## 改善箇所説明図

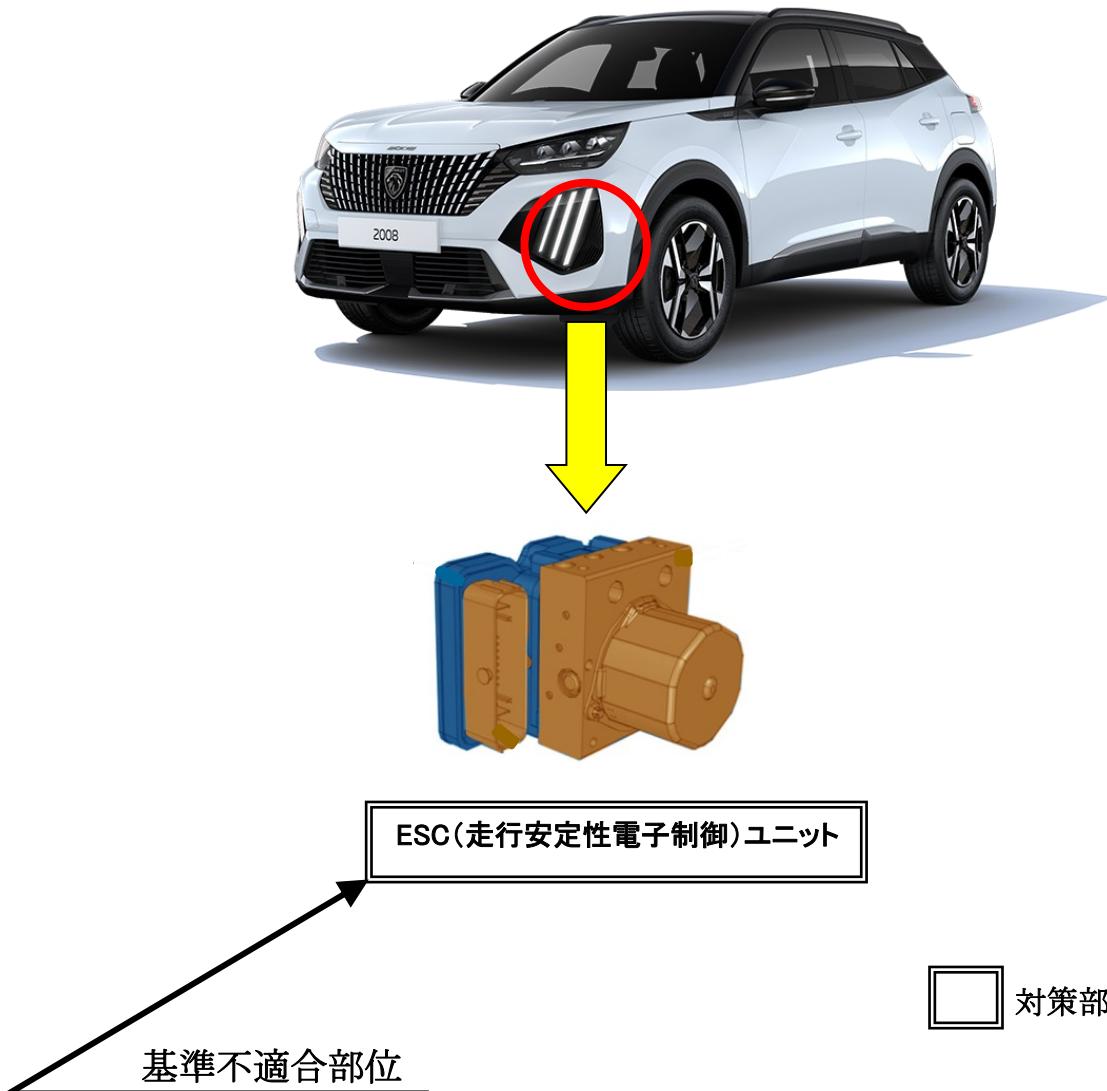
ESC(走行安定性電子制御)ユニットにおいて、制御プログラムが不適切なため、TPMS(タイヤ空気圧監視システム)が適切に機能しない。そのため、タイヤ空気圧が減少しても適切に警告灯が点灯せず、保安基準に適合しない。

全車両、ESCユニットの制御プログラムを対策仕様に更新する。

識別：車台番号の左から2桁目の上部に黄色のペイントを塗る。
